SUPERINTENDENCIA DE INDUSTRIA Y COMERCIO	
RAD: 14-84343- -2	FECHA: 2015-06-25 10:21:15
DEP: 2020 DIRECCION DE NUEVAS CREACIONES	EVE: 378 FASE NACIONAL INCLUIDO CAPITULO I
TRA: 11 PCT-PATENTE DE INVENCION CAPITULOS I Y II	FOLIOS: 5
ACT: 430 REQUERSOLICITA

Asunto: Radicación: 14-84343- -2
 Trámite: 11
 Evento: 378
 Actuación: 430
 Oficio: 7115
 Folios: 5

Título de la solicitud: “Cobertura para una tapa de válvula de un cilindro de gas”.

Fig. 1 del documento D1

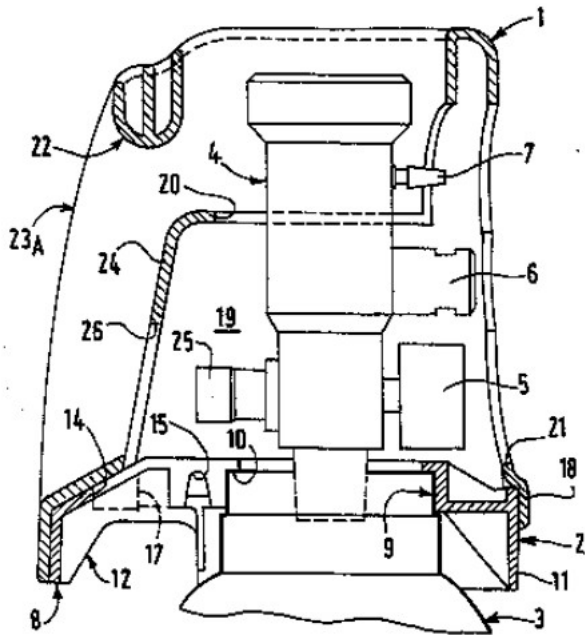
- Reivindicaciones 12 a 14 y 16: La formación del tapa, el tamaño relativo y su forma de acople con la válvula se anticipa en la figura 1 y en el siguiente fragmento de D1: *“Como se ve en la figura. 1, la tapa de la botella de gas de acuerdo con la invención comprende esencialmente un miembro o parte superior (1) montado en un miembro o parte inferior (2), a su vez montado en el cuello de un cilindro de gas (3)”* (Col. 2, líneas 1 a 5; Fig. 1)
